Høringssvar fra afdelingen Natur og Vandløb i Syddjurs Kommune på høring af Region Midtjylland Forslag til råstofplan nr. 5

Høringssvar fra Vandløbsteamet

Figur 1: Kort 1

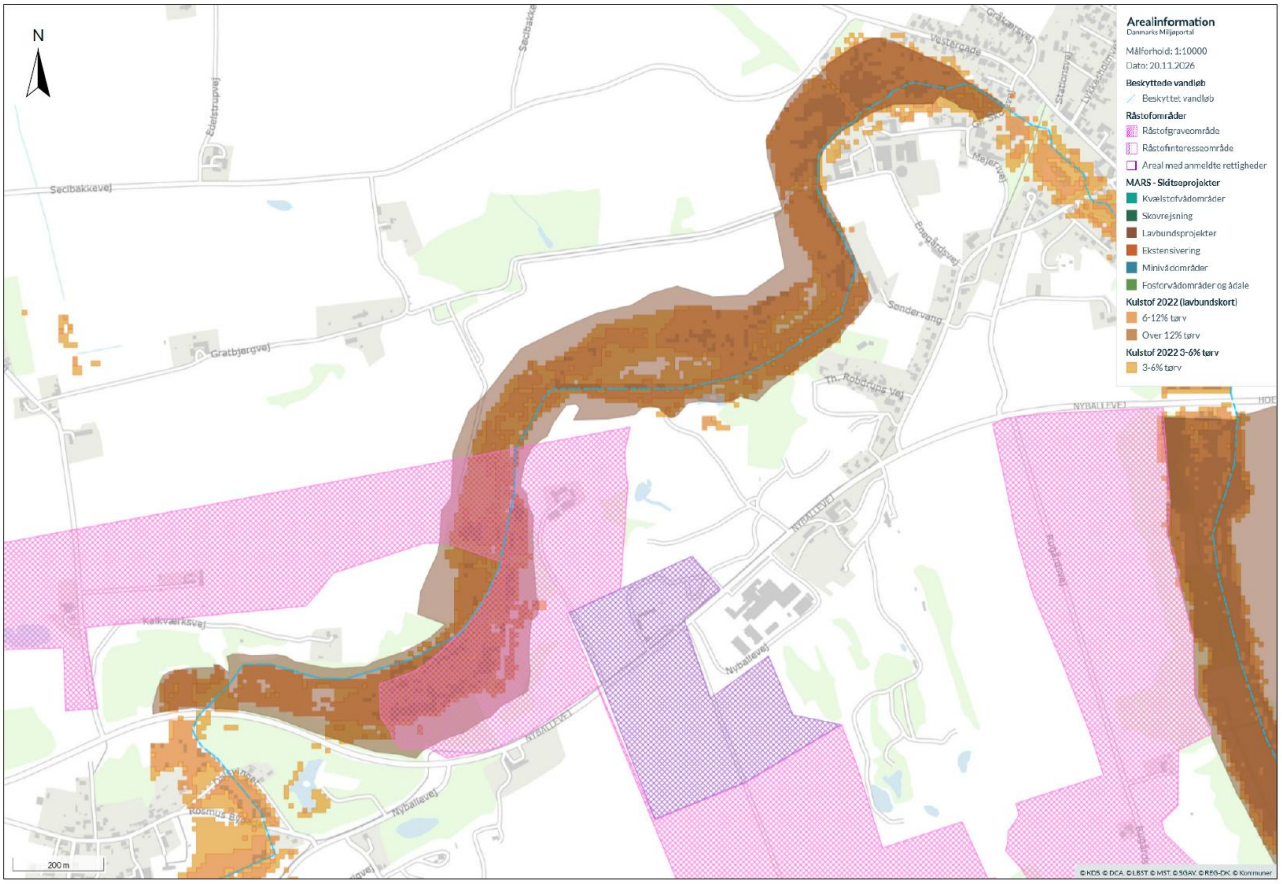
I Syddjurs Kommune i området mellem Rosmus og Balle ligger en strækning langs vandløbet Ballemølle Å, som er oplagt til udtagning pga. et forventet højt tørveindhold i jorden og landskabet som danner en afgrænset ådal. En del af dette område indgår i råstofgraveområde "Glatved V" (se bilaget kort 1 eller linket til MARS nedenfor).

I Omlægningsplanen fra 2025 har Syddjurs Kommune indtegnet et skitseprojekt i området (se bilaget kort 1 eller linket til MARS nedenfor). Syddjurs Kommune har i starten af november 2026 ansøgt Styrelsen for Grøn Arealomlægning og Vandmiljø (SGAV) om tilsagn til forundersøgelse af projektet under tilskudsordningen Vådområder og lavbundsprojekter 2026. Syddjurs Kommune forventer at få tilsagn fra SGAV inden nytår, og vil derefter påbegynde forundersøgelsen af projektet i Q1 2027. Forundersøgelsen skal herefter være færdig inden 2029.[2]

Projektet vil dog ikke være muligt at gennemføre efter endt forundersøgelse, hvis ikke Region Midt fjerner den overlappende del af udpegningen af råstofgraveområdet fra råstofplanen. Råstofloven giver ikke umiddelbart mulighed for dispensation fra råstofudpegningen, når det gælder lavbundsprojekter/udtagningsprojekter. Se overlappet mellem råstofudpegningen (lyserød skravering) og kommunens skitseprojekt (mørk polygon) i Bilag 1 – Kort1.

Fjern den del af udpegningen, som dækker ådalen mellem Rosmus og Balle. Så bliver der ca. 15 ha mindre areal i råstofplanen.

Figur 2: Kort 2

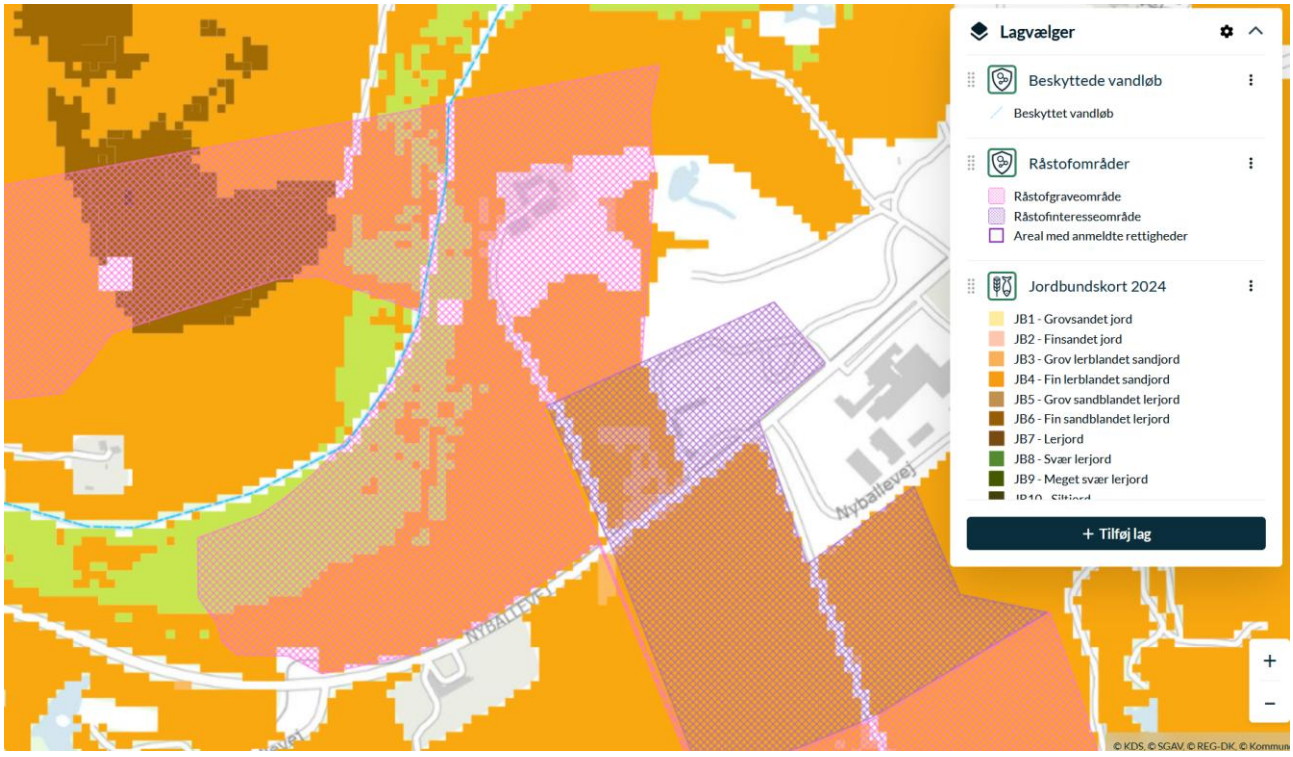
Derudover er jordbunden i ådalen klarificeret som humusholdig jf. Jordbundskort 2024.[3] Se kort 2. Det giver derfor ikke mening, at ådalen er med i udpegningen til råstofgravning.
